## Bilag 2 Henvendelser modtaget i høringsperioden

Frihedsmuseet - lokalplanforslag.

# Frihedsmuseet

## Høringssvar til lokalplanforslag

Tegning nr. 2 - Bebyggelsesplan

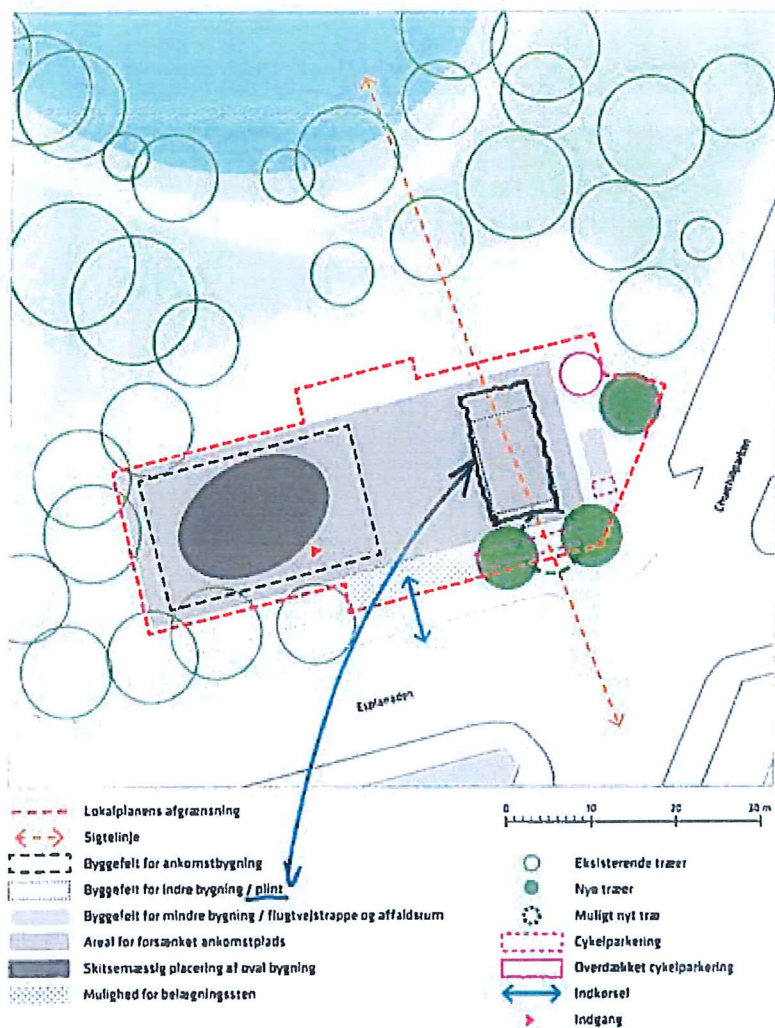
- **Ad tegning 2:**  
Arealet for placering af plint/låg til udstillingsgenstande ønskes øget.

*Bemærkning: Se vedlagte tegning, bilag A med markering på tegning.*
